เรื่อง การขอเปลี่ยนแปลงรายละเอียดโครงการทำเรือนถ่ายถ่านหินของโรงไฟฟ้าไทยโคเจนเรชั่น  
ของบริษัท ไทยโคเจนเรชั่น จำกัด

เรื่อง การขอเปลี่ยนแปลงรายละเอียดโครงการทำเรือขนถ่ายถ่านหินของโรงไฟฟ้าไทยโคเจนเรชั่น  
ของบริษัท ไทยโคเจนเรชั่น จำกัด

เรื่อง การขอเปลี่ยนแปลงรายละเอียดโครงการ

ตารางที่ 1 เปรียบเทียบรายละเอียดโครงการปัจจุบันและโครงการที่ดำเนินการปรับปรุง

DRAWING TITLE  
COAL BERTH LAYOUT PLAN  
& TYPICAL SECTIONS

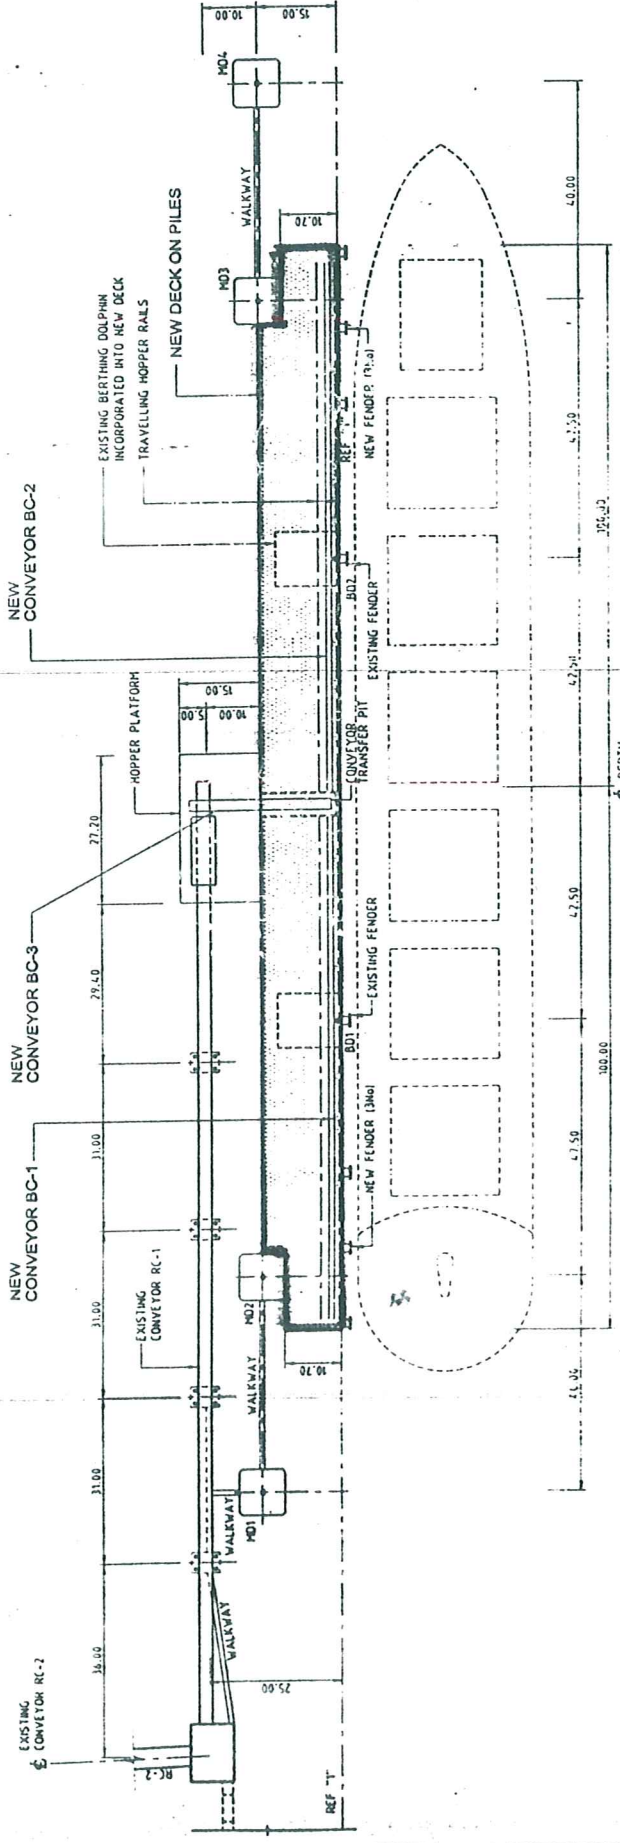
องค์ประกอบ	รายละเอียดโครงการปัจจุบัน	รายละเอียดที่ปรับปรุง
<p>1. การปรับปรุงหน้าท่าเทียบเรือ</p> <p>1.1 หน้าท่า</p>	<ul style="list-style-type: none"> <li>- แทนเทียบเรือ 2 แห่ง (Berthing Dolphin)</li> <li>- แทนผูกเรือ 4 แห่ง (Mooring Dolphin)</li> <li>- ทำสำหรับติดตั้งฮอปเปอร์รับถ่านหิน จำนวน 1 แห่ง (Berth Platform) ขนาด 15 x 27 เมตร ติดตั้งฮอปเปอร์รองรับถ่านหิน 1 ตัว</li> </ul>	<ul style="list-style-type: none"> <li>-เสริมพื้นที่ขนาด 15 x 200 เมตร เพื่อเชื่อมช่องว่างระหว่างโครงสร้างในปัจจุบันให้เป็นพื้นที่เดียวกัน ซึ่งพื้นที่ดังกล่าวจะอยู่ภายในพื้นที่เดิมที่ได้รับอนุญาตจาก กทอ.โดยมีรายละเอียดตามเอกสารแนบ 1</li> <li>- ตอกเสาเข็มเพื่อรองรับพื้นที่หน้าท่าจำนวน 95 ต้น</li> </ul>
<p>2. การปรับปรุงระบบขนถ่าย</p> <p>2.1 ขนาดเรือ</p>	<p>60,000 Dwt</p>	<p>Panamax ขนาด 30,000 - 60,000 Dwt</p>
<p>2.2 ฮอปเปอร์</p>	<p>- ฮอปเปอร์รับแบบอยู่กับที่ (Fixed Hopper) จำนวน 1 ตัว</p>	<p>- ติดตั้งฮอปเปอร์รองรับถ่านหินแบบเคลื่อนที่ (Receiver Hopper) ทั้งหมดจำนวน 4 ตัว วางข้างละ 2 ตัว สามารถเคลื่อนย้ายตำแหน่งตามแนวรางขนถ่ายกับหน้าท่า</p>

<p>2.3. แนวสายพานลำเลียง</p>	<p>- ระบบปิด (RC-1, RC-2 และ RC-3)</p>	<p>- ใช้แนวสายพานลำเลียงเดิม (RC-1, RC-2 และ RC-3) และติดตั้งระบบสายพานลำเลียงจำนวน 3 ชุด ได้แก่ BC-1, BC-2 และ BC-3 โดยสายพานลำเลียง BC-1 และ BC-2 จะลำเลียงถ่านหินจากฮอปเปอร์รองรับข้างละ 2 ตัว มารวมยังสายพานลำเลียง BC-3 ซึ่งจะขนถ่ายถ่านหินผ่านไปยังระบบสายพานที่มีอยู่เดิม รายละเอียดดังเอกสารแนบ 2</p>

องค์ประกอบ	รายละเอียดโครงการปัจจุบัน	รายละเอียดที่ปรับปรุง
3. วิธีการขนถ่าย	<ul style="list-style-type: none"> <li>- ขนถ่ายถ่านหินโดยใช้สายพานลำเลียงจากเรือลงสู่ฮอปเปอร์และลำเลียงผ่านสายพานลำเลียงปัจจุบัน ซึ่งเป็นระบบปิดทั้งหมด</li> </ul>	<ul style="list-style-type: none"> <li>- ขนถ่ายถ่านหินโดยใช้บันไดของเรือจำนวน 4 ตัว ยกที่ตักเก็บ (Grab) ตักถ่านหินจากเรือหย่อนลงฮอปเปอร์รองรับแบบเคลื่อนที่ เข้าสู่สายพานลำเลียง BC-1, BC-2 และ BC-3 จากนั้นเข้าสู่ระบบสายพานลำเลียงปัจจุบัน</li> </ul>

4. การป้องกันฝุ่นถ่านหิน ฟุ้งกระจาย	<ul style="list-style-type: none"> <li>- ระบบฉีดพ่นน้ำที่ปากฮอปเปอร์ ซึ่งสามารถลดการฟุ้งกระจายของฝุ่นได้ผลอยู่ในเกณฑ์ดี</li> <li>- ระบบการลำเลียงเดิมของโรงไฟฟ้าเป็น ระบบปิดทั้งสาย</li> </ul>	<ul style="list-style-type: none"> <li>- มีการติดตั้งระบบฉีดพ่นน้ำที่ปากฮอปเปอร์ (Receiver Hopper) ทั้ง 4 ตัว และที่ตำแหน่งหัวท้ายของสายพานลำเลียง BC-3 อีก 2 จุด เพื่อพ่นน้ำให้ถ่านหินมีความชื้นประมาณร้อยละ 20 - 30 เพื่อลดการฟุ้งกระจายของฝุ่นในขณะขนถ่าย</li> <li>- มีฝากรอบติดตั้งที่ระบบสายพานลำเลียง BC-3 ที่ลำเลียงถ่านหิน</li> <li>- ติดตั้งแผ่นกั้นบังกระแสลมบริเวณฮอปเปอร์และสายพานลำเลียง เพื่อป้องกันฝุ่นหนักตกลงสู่ทะเล</li> </ul>

5. น้ำเสียบนท่า	<ul style="list-style-type: none"> <li>- ติดตั้งขอบรอบพื้นที่หน้าท่า (Bund) สูง 30 ซม. เพื่อรวบรวมน้ำบนเป็นถ่านหินที่เกิดขึ้นบนหน้าท่าไว้และสูบน้ำไปยังโรงบำบัดน้ำเสียของโรงไฟฟ้า</li> </ul>	<ul style="list-style-type: none"> <li>- ติดตั้งขอบรอบพื้นที่หน้าท่า (Bund) สูง 30 ซม. เพื่อรวบรวมน้ำบนเป็นถ่านหินที่เกิดขึ้นบนหน้าท่าไว้และสูบน้ำไปยังโรงบำบัดน้ำเสียของโรงไฟฟ้า พร้อมทั้งติดตั้งเครื่องสูบน้ำขนาด 120 ลบม./ชม.</li> </ul>

6. การป้องกันอัคคีภัยบนท่า	<ul style="list-style-type: none"> <li>- ระบุดับเพลิงแบบ Fire Hose ติดตั้งทุก ๆ ระยะ 90 เมตร พร้อมสายยางและหัวฉีดยาวประมาณ 50 เมตร ตามมาตรฐาน NFPA เพื่อใช้ดับเพลิงในช่วงแนวสายพาน</li> </ul>	<ul style="list-style-type: none"> <li>- ติดตั้งท่อน้ำดับเพลิงอีก 6 จุดบนท่า โดย 4 จุดอยู่ด้านหลังของฮอปเปอร์รองรับถ่านหินทั้ง 4 ตัว ส่วนอีก 2 จุดอยู่ที่หัวท้ายของสายพานลำเลียง BC-3 ระบบดับเพลิงที่ติดตั้งเพิ่มขึ้นนี้เป็นระบบเดียวกับที่ติดตั้งอยู่แล้วบนท่าเดิม</li> </ul>

ในการประชุมครั้งที่ 1/2546 เมื่อวันที่ 16 มกราคม 2546 ซึ่งคณะกรรมการผู้ชำนาญการมีมติเห็นชอบต่อการขอเปลี่ยนแปลงรายละเอียดโครงการทำเรือขนถ่ายถ่านหินของโรงไฟฟ้าไทยโคเจนเรชั่น โดยกำหนดให้ปฏิบัติตามมาตรการป้องกันและลดผลกระทบต่อสิ่งแวดล้อม และมาตรการติดตามตรวจสอบผลกระทบต่อสิ่งแวดล้อมของการปรับปรุงเพื่อเพิ่มขีดความสามารถของท่าเรือ รายละเอียดดังที่ส่งมาด้วย 2
